En votre qualité de Commissaire Enquêteur, l'association de quartier Mon Voisin des Docks vous prie de trouver ci-dessous les observations qu'elle souhaite porter à la présente enquête publique.

2. Sur le document d'Orientation d'Aménagement et de Programmation, secteur des Docks, l'association demande :

Schéma 5 : La trame viaire

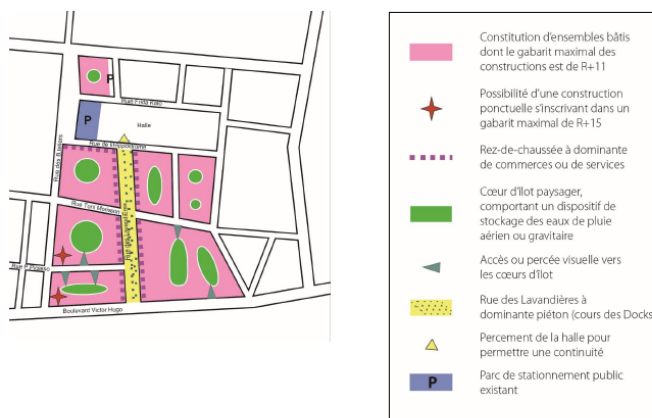
1. De modifier sur le schéma 5 « trame viaire » p. 35 la place de la rue la Clef des Champs dans la hiérarchie de réseau de voirie primaire à réseau secondaire ;

En effet l'OAP définit le réseau de voirie primaire (principale) comme s'appuyant sur les principaux axes existants en périphérie et en traversée du site et qui assure une liaison intercommunale. Hors force est de regarder que aujourd'hui – indépendamment des déviations générées par les travaux de la ligne 14 au carrefour Dhalenne / Victor Hugo - la rue a une fonction de desserte interquartier.

A l'avenir la rue prolongée au nord du site du Campus universitaire buttera toujours sur les voies ferrées et gardera cette fonction et ce trafic interquartier.

La voirie est aujourd'hui limitée à 30 km/h, est à niveau du parvis piétons et voit passer un flux important de piétons et mode doux qui sont incompatibles avec l'inscription de cette rue dans une

liaison intercommunale. La présence des écoliers de l'école PEF, du Petit Prince et la crèche des Galopins au milieu de la rue incite à la plus grande prudence sur les flux de trafic admissible sur cette rue.

Les rues encadrant la ZAC des Docks ainsi que la rue Ardouin suffisent à canaliser le trafic intercommunal.

Aussi nous demandons l'inscription de la rue la Clef des Champs dans le réseau de voirie secondaire.
